# Réponses aux questions et commentaires du MDDEP

Amélioration du réseau artériel de la Ville de Vaudreuil-Dorion

## Étude d'impact sur l'environnement

Réf. GENIVAR : projet P102703

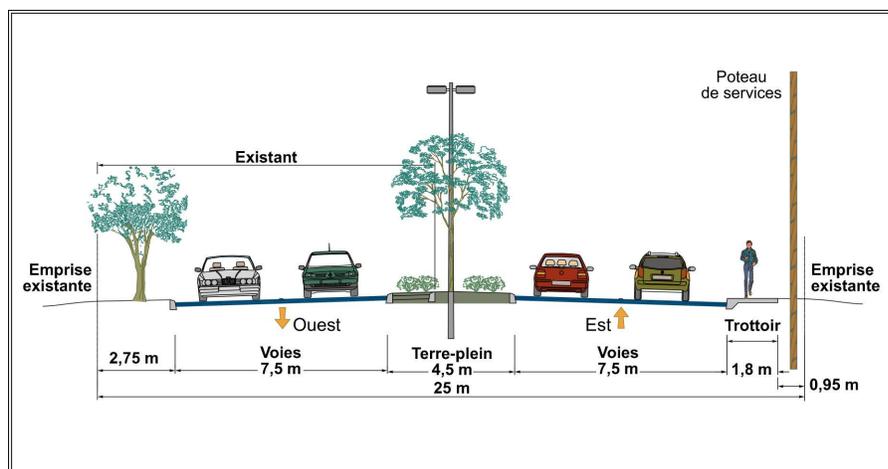
**QC 22** Afin d'avoir une vue d'ensemble des aménagements cyclables prévus dans le cadre du projet, pourriez-vous illustrer ceux-ci sur une figure telle que celles très adéquates qui sont jointes à l'étude d'impact (figures 2 à 10)?

Voir à cet effet la mise à jour de la figure 2 du rapport insérée à l'annexe 1 du présent document.
